INFORME DE VISITA DE CONTROL Nº 016-2026-OCI/4155-SVC

OBRA: "CREACIÓN DE LA DEFENSA RIBEREÑA EN LA MARGEN IZQUIERDA DEL RÍO HUACHACAN A LA ALTURA DE LA CARRETERA DE ACCESO AL CENTRO POBLADO DE AYARANGA, DISTRITO DE PACCHO - PROVINCIA DE HUAURA - DEPARTAMENTO DE LIMA"- CUI Nº 2472644

INFORME DE VISITA DE CONTROL
N° 016-2026-OCI/4155-SVC

Imagen 4
Detalle isométrico de Gavión Tramo I

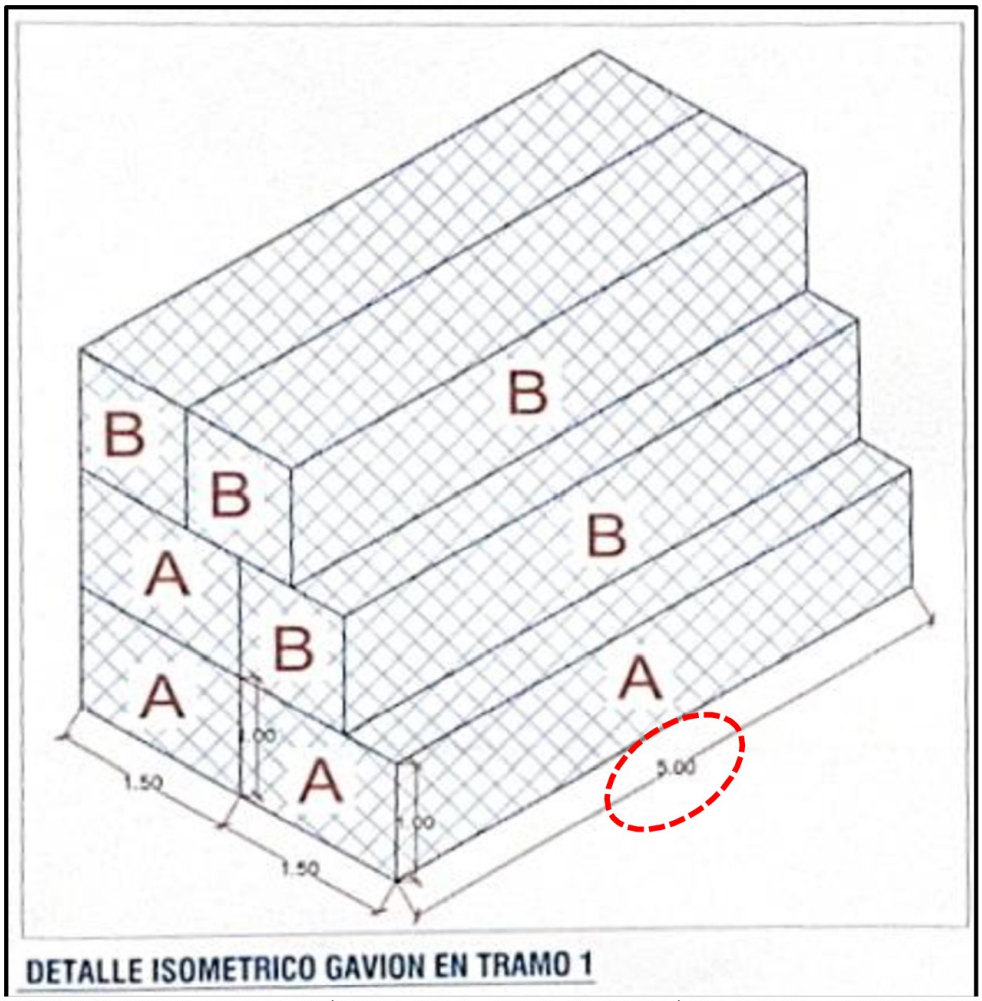
Durante el recorrido a la obra se constató las dimensiones de los gaviones, tales como longitud, ancho y alto del tramo I (40 m) y del tramo II (70 m), advirtiéndose que el largo del Tramo I (medido desde la progresiva 0.00 hacia dirección del río) cuenta con una longitud total de 39,30 m, siendo el primer bloque de menor dimensión (4.23 m), tal como se evidencia en las imágenes siguientes:

Al respecto, de la revisión realizada a los planos del proyecto, respecto al *Plano "PDG-01 - Detalle de gavión Tipo I- Tipo II – Tipo III"*, incluidas en el Expediente Técnico de la Obra[3], precisa que la longitud del bloque del gavión tiene que ser de 5,00 m, tal como, se muestra en la imagen siguiente:

Imagen 8
Espesor de la malla metálica, con aproximadamente 3 mm de diámetro

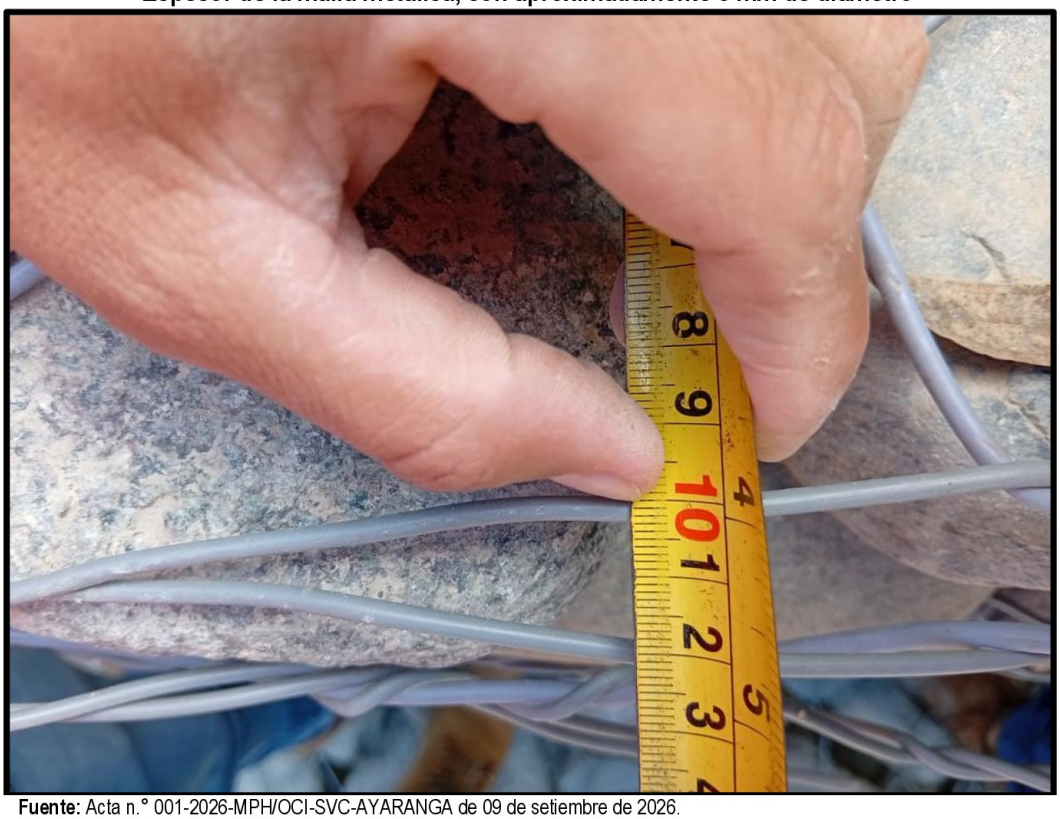
Durante la verificación técnica realizada por la Comisión de Control, se advirtió que las mallas metálicas de los gaviones, eran de un material metálico recubierto con PVC, con un espesor de 3 mm aproximadamente y con una cocada hexagonal de hasta 16 cm de abertura, tal como se aprecia en las imágenes siguientes:

Sobre el particular, las Especificaciones Técnicas establecidas en el Expediente Técnico, respecto de las partidas *1.6.2. ARMADO E INSTALACION DE GAVIONES TIPO CAJA 5.00x1.50x1.00m y 1.6.3. ARMADO E INSTALACION DE GAVIONES TIPO CAJA 5.00x1.00x1.00m*, indican lo siguiente: *(…) Se contará con malla hexagonal con abertura de 50 x 70 mm, siendo el alambre galvanizado de 3.40 mm (…)* (Lo subrayado es nuestro). Estas indicaciones implican que el alambre de la malla galvanizada debe de tener un espesor de 3.4 mm, un ancho de cocada de 5 cm (50mm) x 7 cm (70 mm).
